(第 3 回) 最終) 契約変更の内容

令和7年度 第三者適正性チェック 対象工事一覧

- 宇出津港(宇出津地区)物揚場(-4.0m)(13号・14号)(災害復旧)改良外1件工事
 工事場所:石川県鳳珠郡能登町宇出津港地先 工期:R6.11.18~R8.3.16

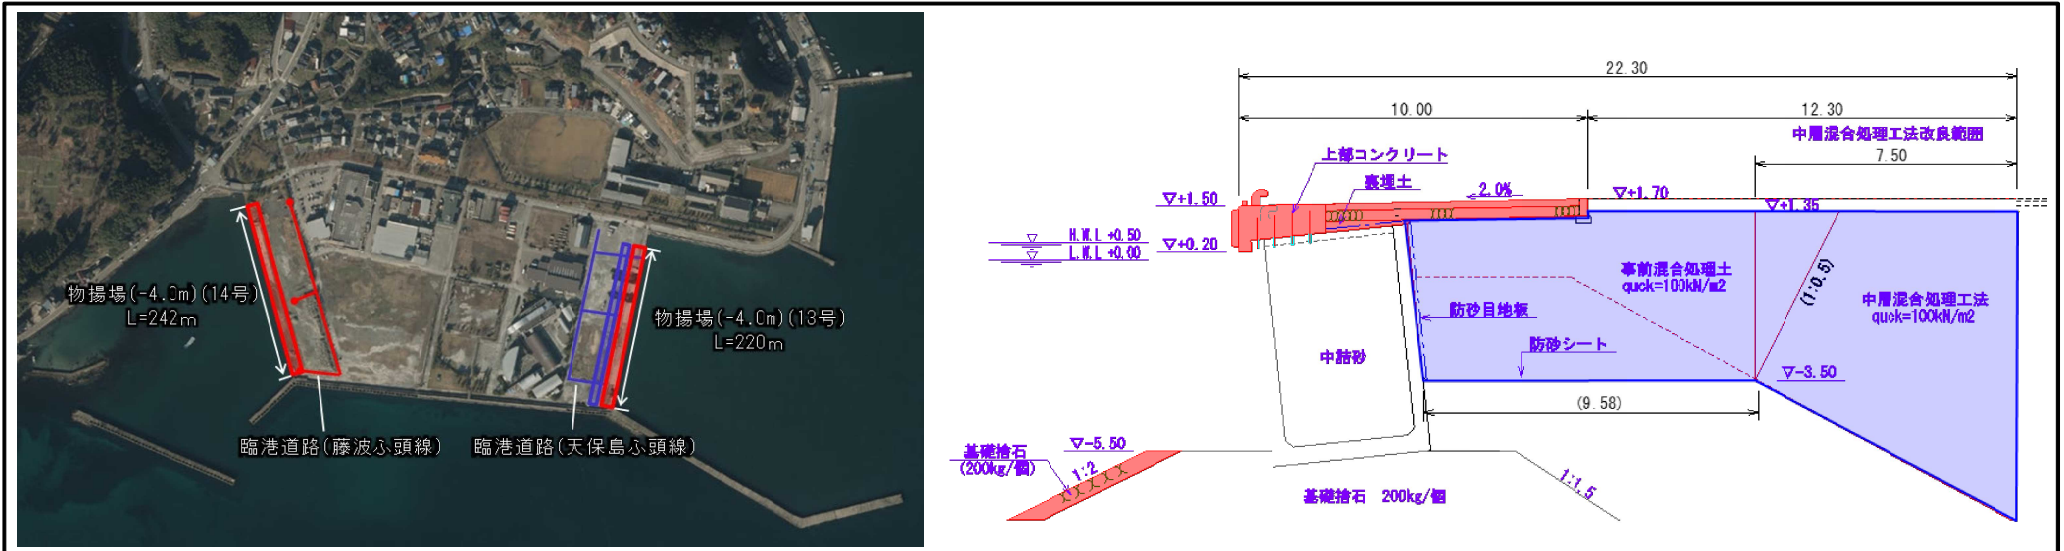
第三者チェックの該当項目	・変更見込金額の合計が当初の請負代金額以上となるもの
工事変更の内容	・物揚場(-4.0m)(13号)の地盤改良工の追加 ・臨港道路(天保島ふ頭線)の追加
工事変更の理由	地震の被害としてケーソンの傾斜、法線のズレが発生しており、目地部の損傷や裏込石部に敷設された防砂シートの破れやめくれが懸念されることから、背後地盤の吸い出し対策が必要となった。

契約変更年月日	工事の名称	変更前の契約金額	変更後の契約金額※	工事場所	工期	工事概要	第三者適正性チェック内容			
							第三者チェックの該当項目	工事変更の内容	工事変更の理由	第三者の意見概要
令和8年 3月13日	宇出津港(宇出津地区)物揚場(-4.0m)(13号・14号)(災害復旧)改良外1件工事	6億円	12億円	石川県鳳珠郡能登町宇出津港地先	R6.11.18～ R8.3.16	本工事は、物揚場(-4.0m)(13号)の撤去工、基礎工、上部工、裏込・裏埋工、舗装工、付属工、地盤改良工を、物揚場(-4.0m)(14号)の撤去工、本体工、上部工、裏込・裏埋工、舗装工、付属工、防食工を、臨港道路(藤波ふ頭線・天保島ふ頭線の撤去工、土工、排水構造物工、舗装工、路側工を施工するものである。	変更見込金額の合計が当初の請負代金額以上となるもの	・物揚場(-4.0m)(13号)の地盤改良工の追加 ・臨港道路(天保島ふ頭線)の追加	・ケーソン傾斜、法線ズレに加え、目地部の損傷や裏込石部に敷設された防砂シートの破れ等が懸念され、背後地盤の吸い出し対策が必要となった。 ・臨港道路は、物揚場との一体施工により利用調整を行い施工する。	・被災した岸壁(重力式)を再使用する際は、吸い出しの可能性を考えて費用計上が望ましい。
